仕様変更一覧

カタログ 掲載品番変更

引き戸上吊レール仕様 レールツバ寸法変更 (かぶり寸法1mm→4mm)

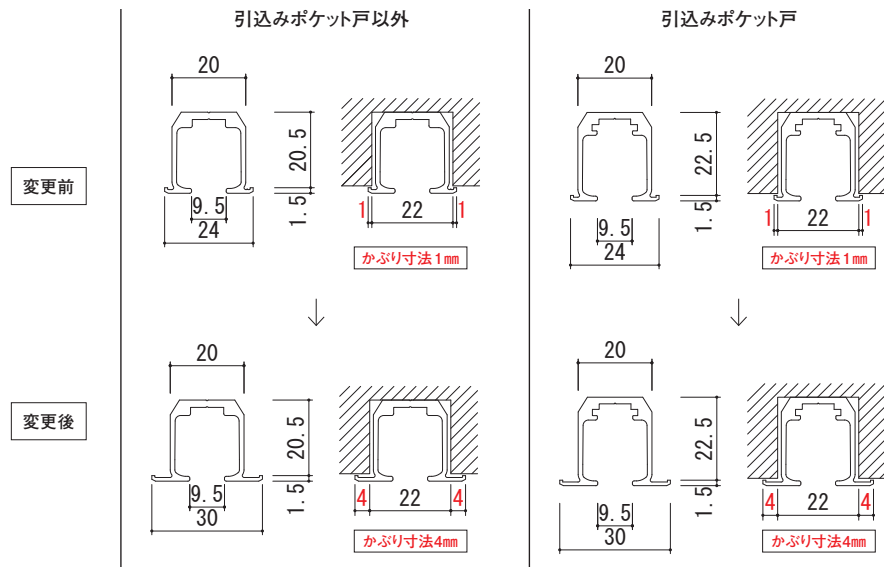
現場の施工性向上のため、上レールのツバを大きくしました。
これにより、かぶり寸法が1mmから4mmに変更となります。
